ÚZEMNÝ PLÁN OBCE
CHORVÁTSKY GROB

ZMENY A DOPLNKY č.1/2017
NÁVRH

Zmeny a doplnky č. 1/2017 – NÁVRH

KOMPLEXNÝ URBANISTICKÝ NÁVRH

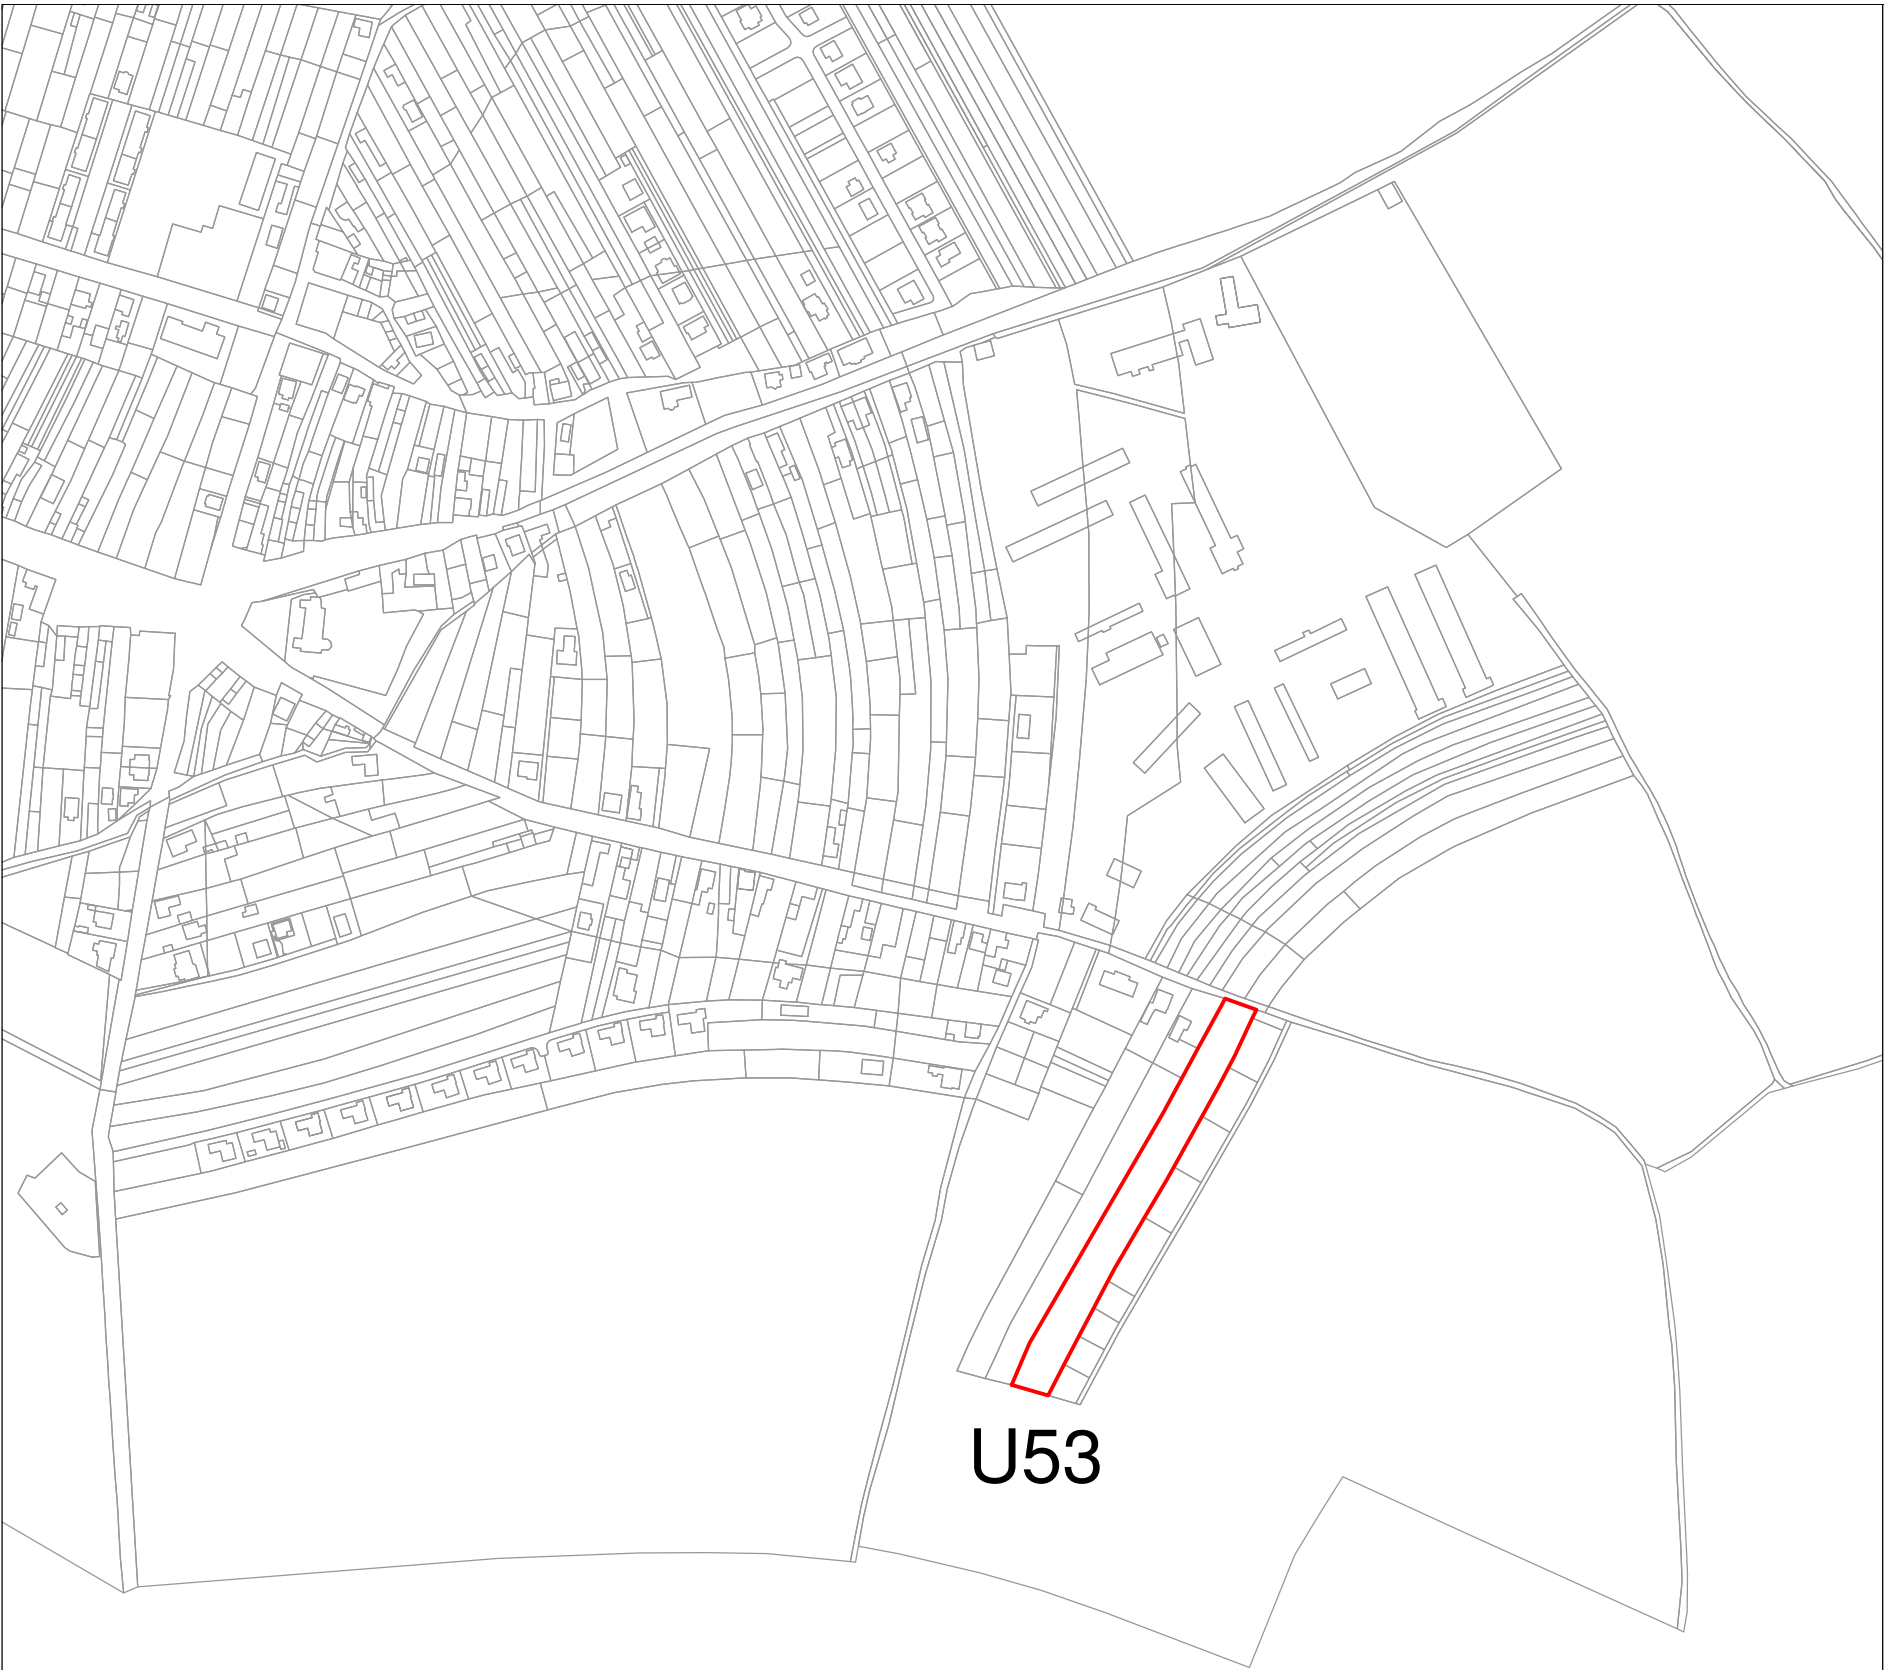
Návrh ZaD 01/2017 ráta so zmenou funkčného využitia územia na plochy malopodlažnej bytovej zástavby. Intenzita využitia územia je navrhnutá s maximálnou výškou objektov - 2 nadzemné podlažia, a maximálnou zastavanosťou 35%.

VYMEDZENIE REGULAČNÝCH ZÓN

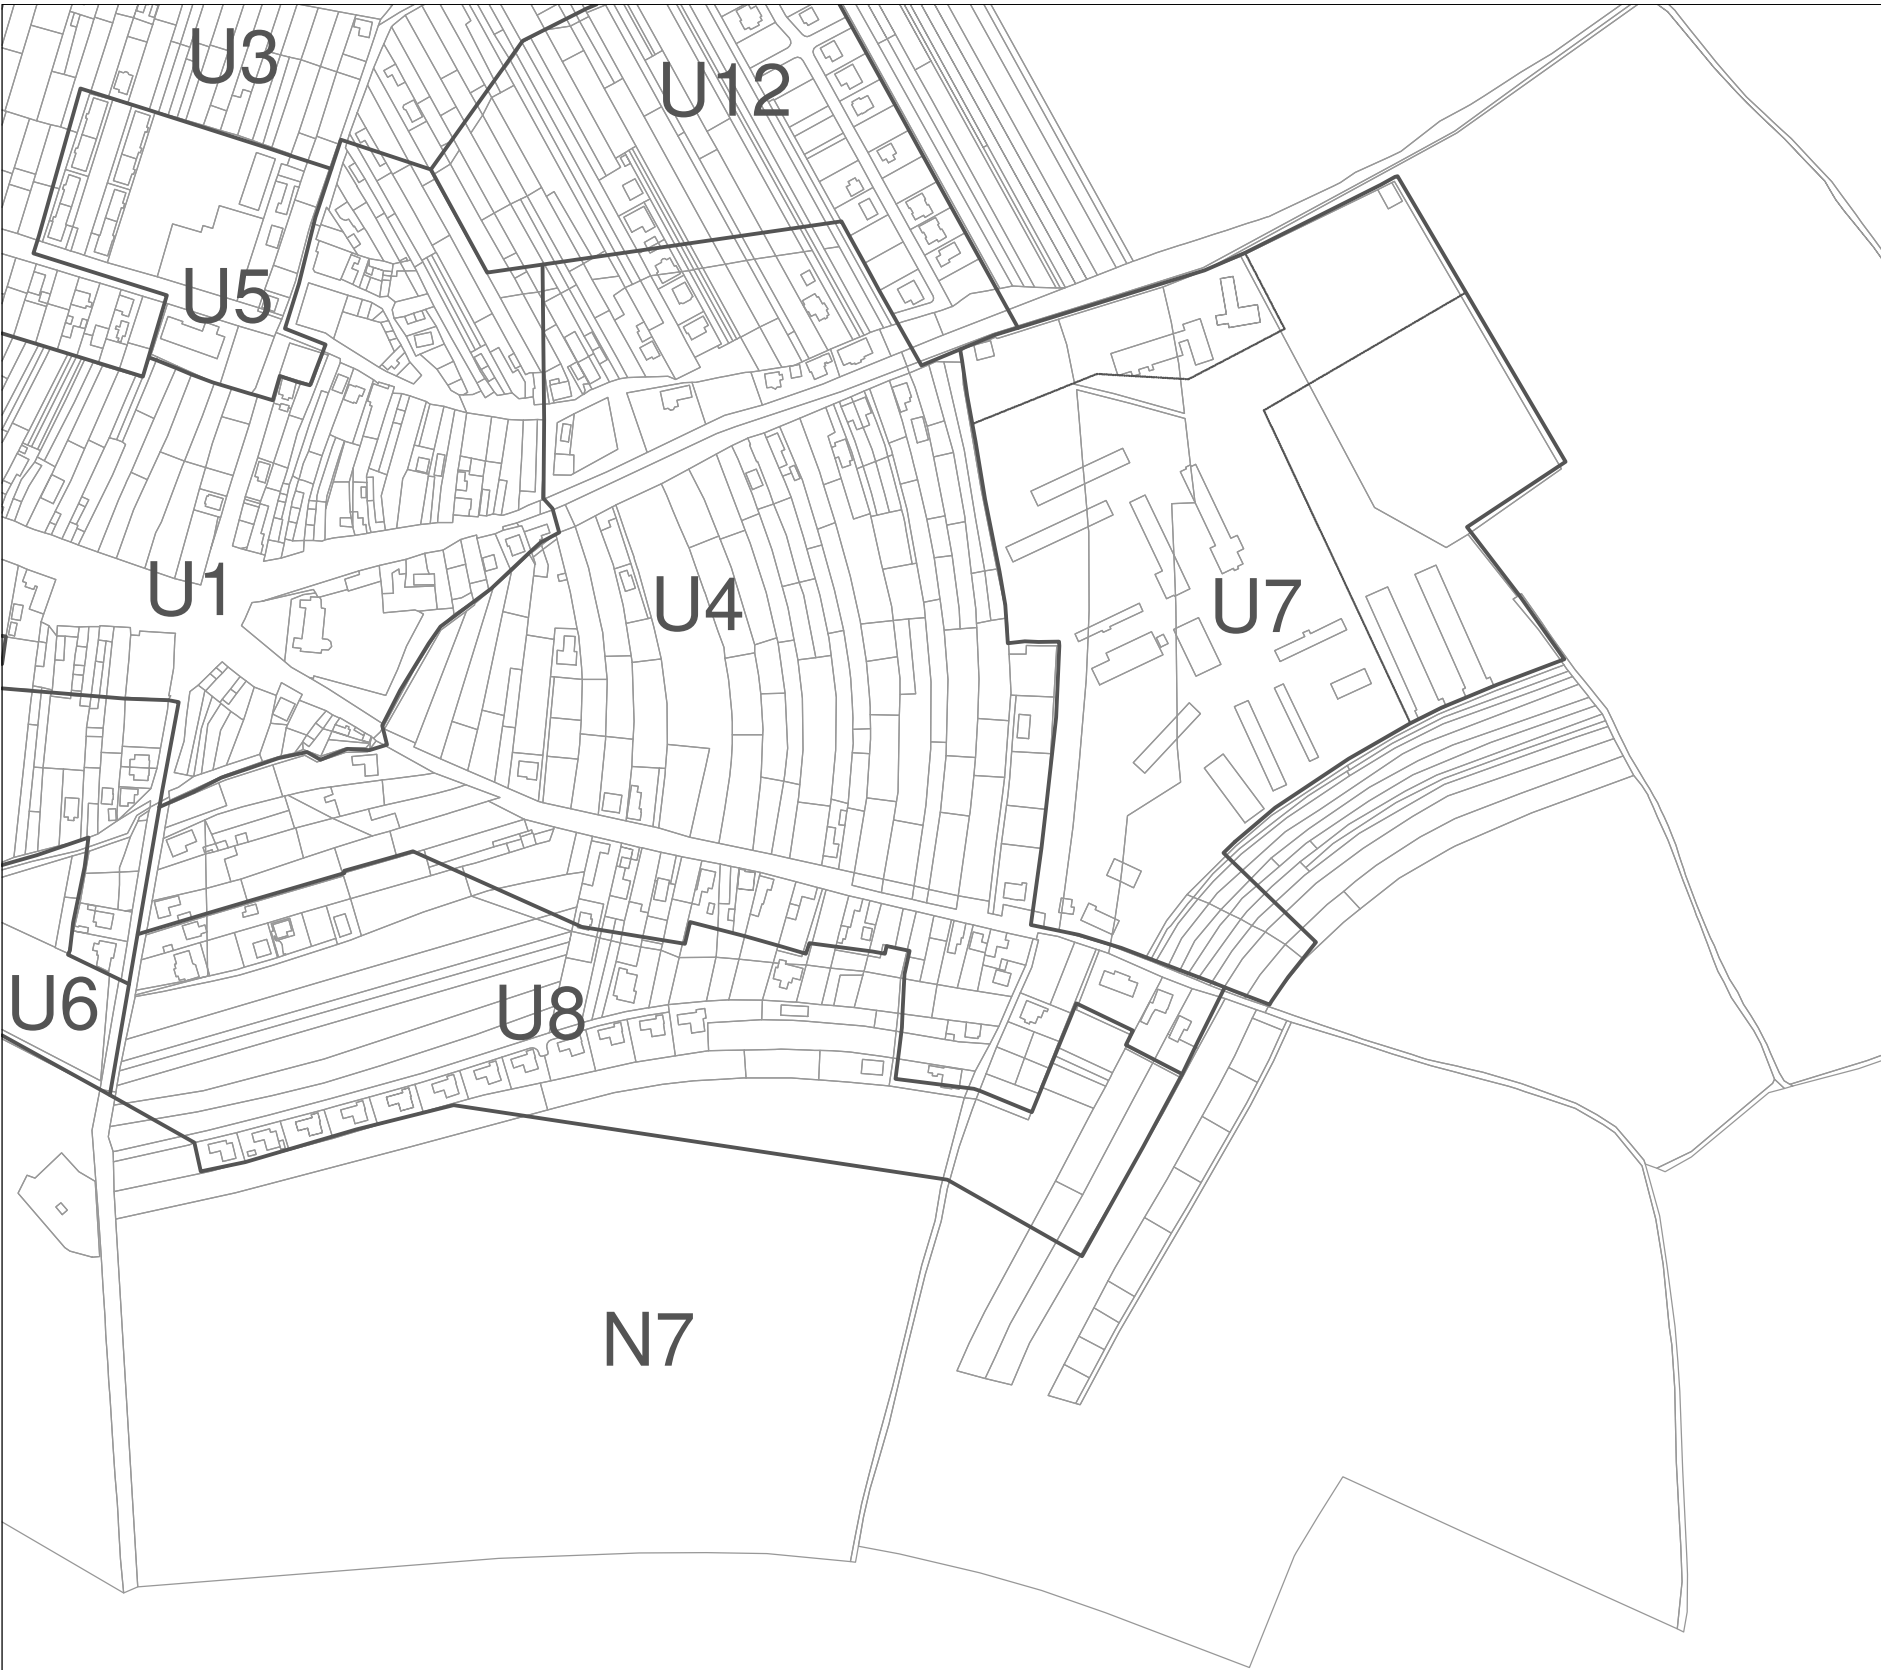
Navrhovaná zmena ÚPN predpokladá vymedzenie novej regulačnej zóny označenej ako U53 , pre ktorú je stanovený nasledujúci regulatív:

U53 - Plochy malopodlažnej bytovej zástavby - zmiešané obytné územie s prevahou plôch pre malopodlažnú zástavbu prevažne rodinných domov

- maximálne prípustné zastavanie parcely 35%
- maximálny počet nadzemných podlaží je 2
- minimálna výmera parcely pre výstavbu rodinného domu 600 m²

VEREJNÉ DOPRAVNÉ VYBAVENIE

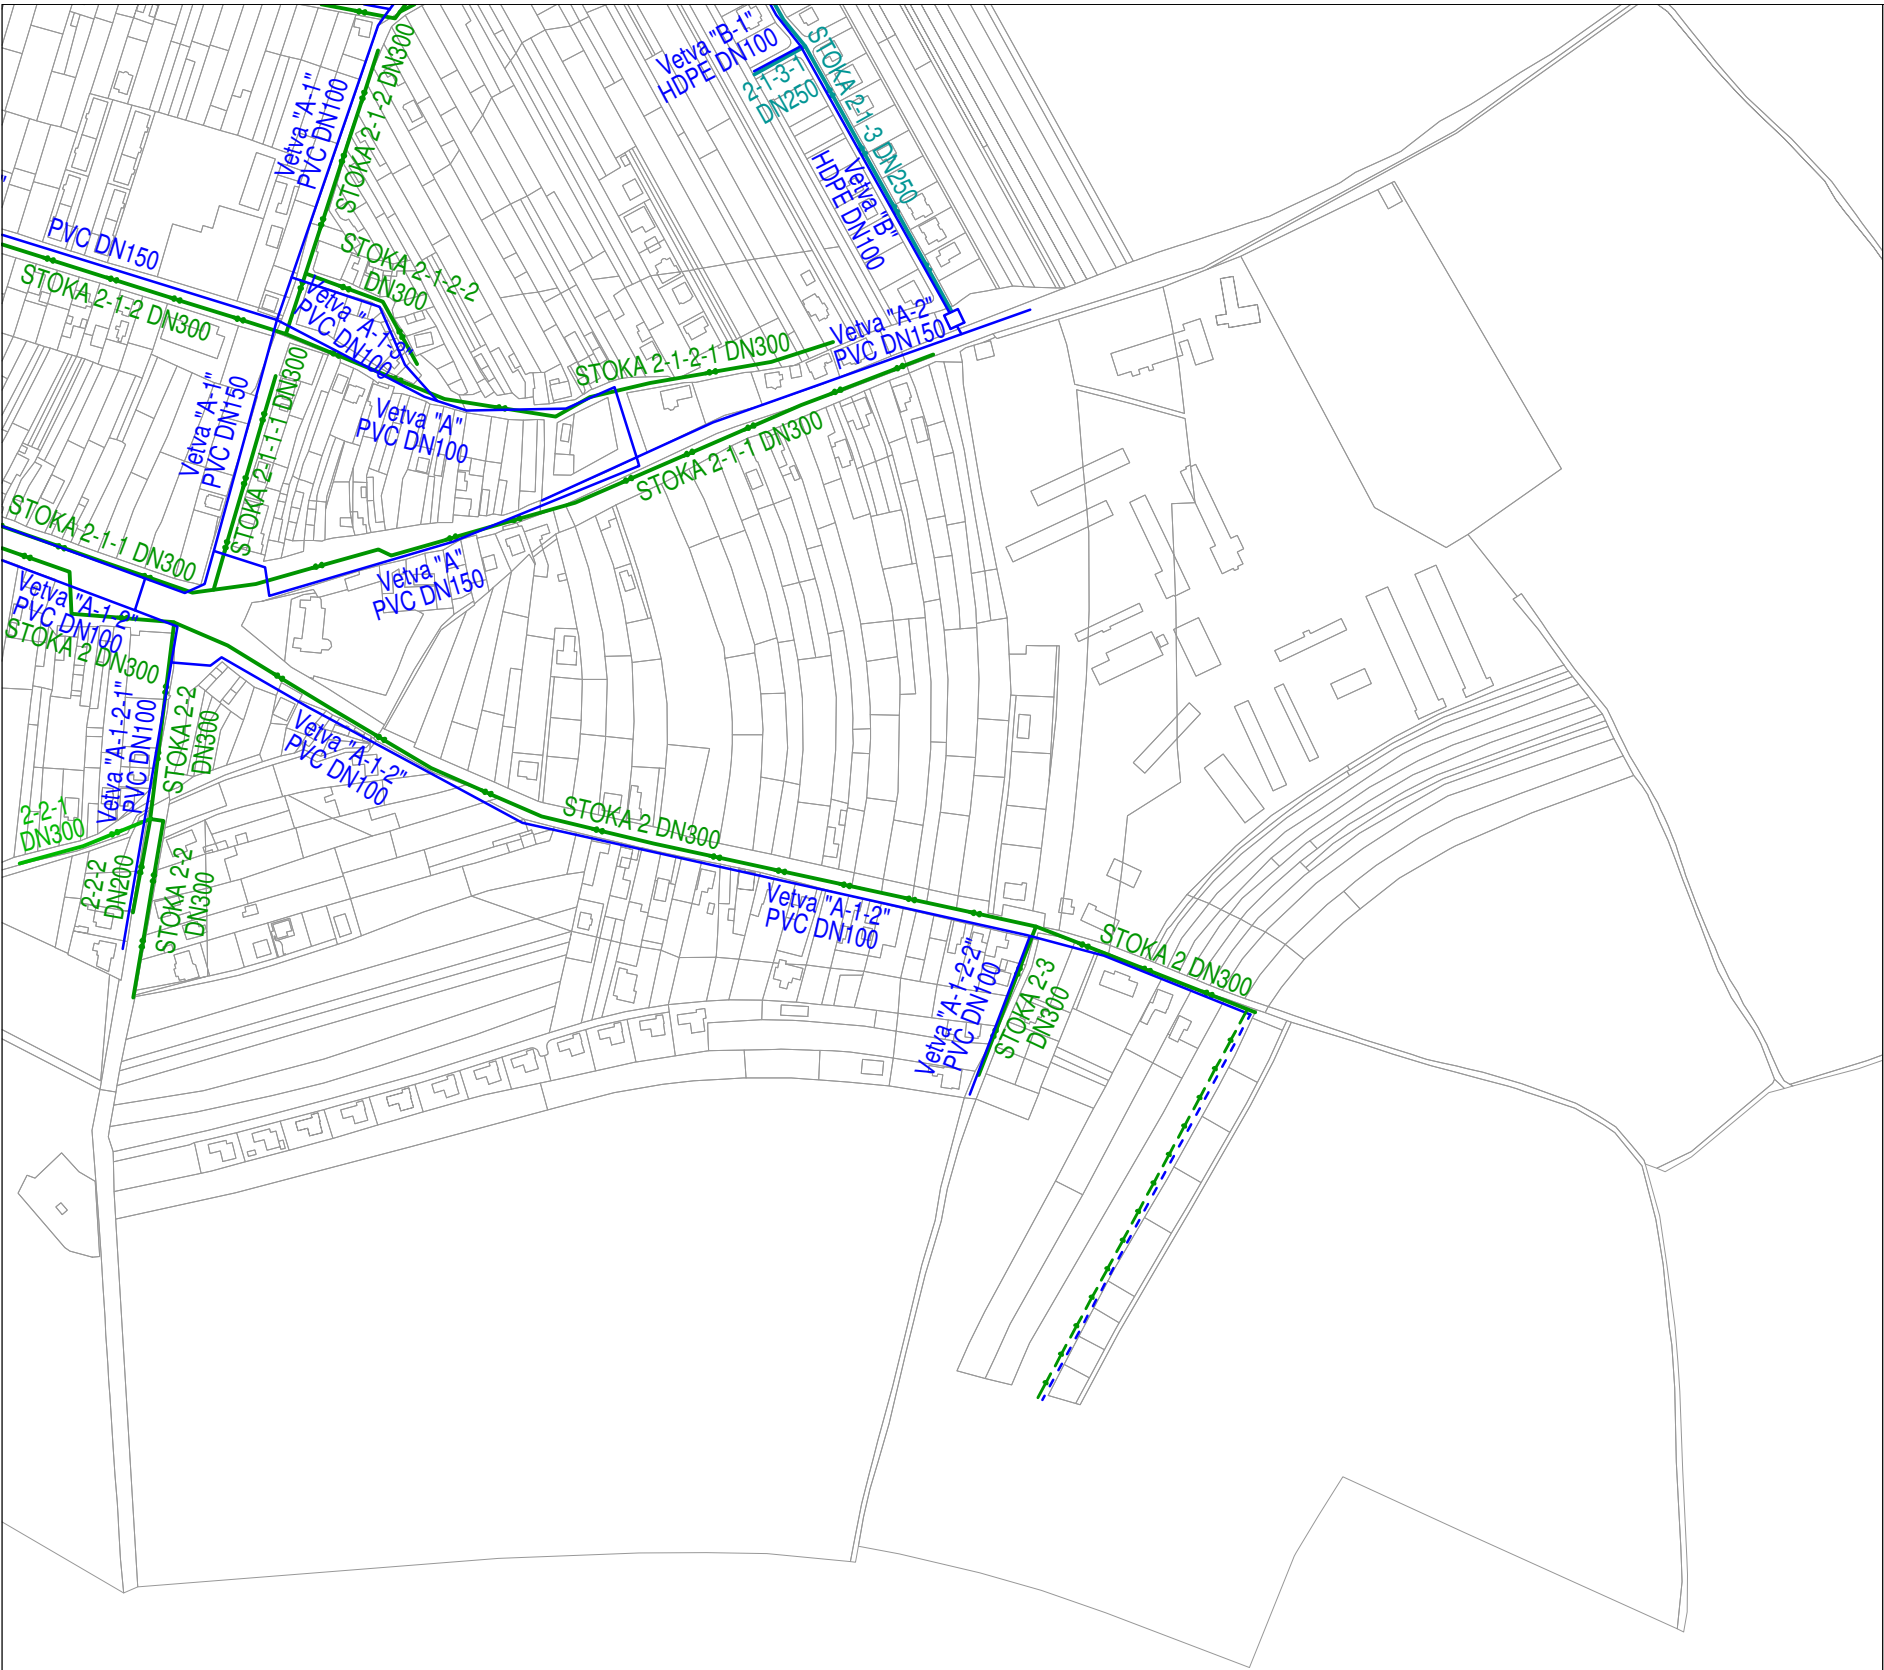
Hlavné dopravné napojenie bude riešené z obslužnej komunikácie Hlboká cesta (C2- MO 8,0/40) v smere z Chorvátskeho Grobu na navrhovanú ukladnú obslužnú komunikáciu vedúcu po okraji pozdĺž celého riešeného územia.
